DÉLIBÉRATION

Délibération de la Commission de régulation de l'énergie du 27 juillet 2016 portant avis sur le projet d'arrêté fixant les conditions d'achat pour l'électricité produite par les installations utilisant à titre principal le biogaz produit par méthanisation de déchets non dangereux et de matière végétale brute

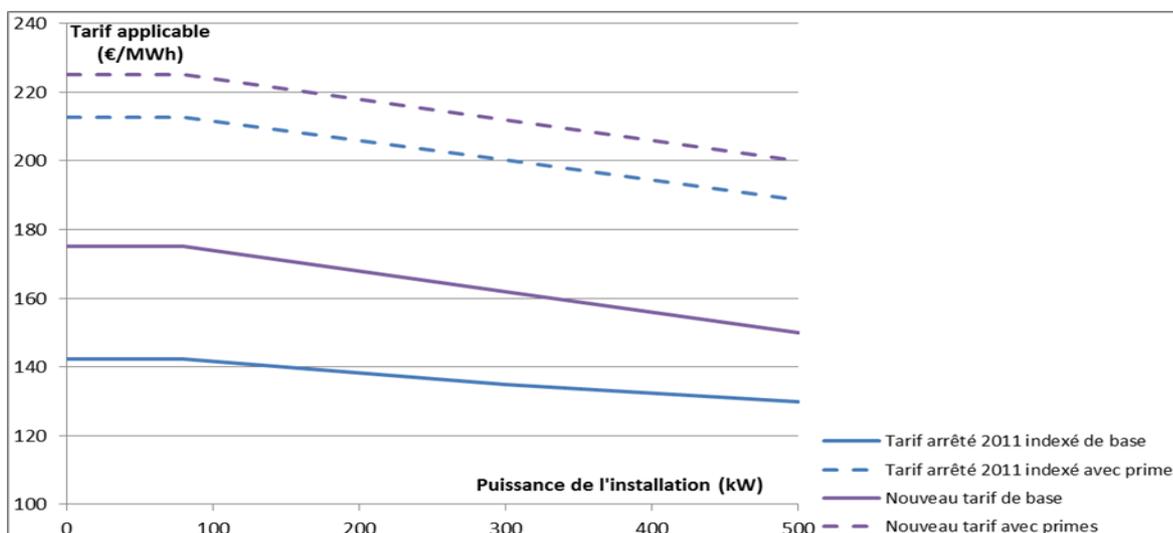
Les tarifs de base des installations de puissance inférieure à 80 kW et de puissance égale à 500 kW prévus par les dispositions du projet d'arrêté sont respectivement en hausse de 23 et 16 % par rapport aux tarifs résultant de l'application des dispositions de l'arrêté en vigueur. Dans le cas d'installations bénéficiant des niveaux de prime maximaux, la hausse est de 6 %.

Le graphique ci-après présente les niveaux de tarif – hors prime et avec prime – applicables à une nouvelle installation en vertu de l'arrêté en vigueur et du projet d'arrêté soumis pour avis.

Études de sensibilité

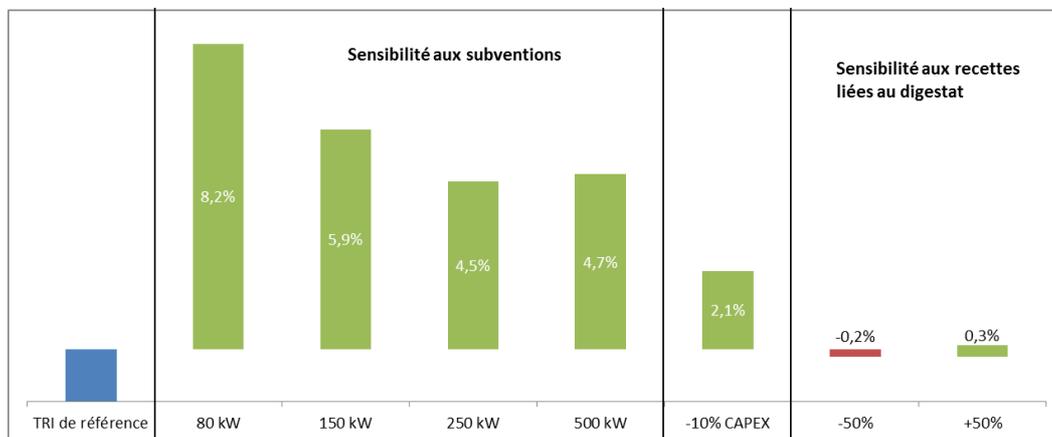
Le graphique ci-après présente la sensibilité du TRI projet aux principaux paramètres technico-économiques présentés au paragraphe 3.3.

Le niveau de subventions attribué joue un rôle décisif sur la rentabilité des projets. Une meilleure articulation entre les subventions à l’investissement et le tarif d’achat doit dès lors être assurée afin de garantir la conformité du tarif proposé aux dispositions de l’article L. 314-7 du code de l’énergie.

La baisse des coûts d’investissement, susceptible d’accompagner le développement et la structuration de la filière, aura des impacts notables sur la rentabilité des projets qui justifient la mise en place, dès à présent, de mesures de dégressivité, dimensionnées selon des critères représentatifs du rythme de développement des installations, permettant de la répercuter dans le niveau des tarifs.
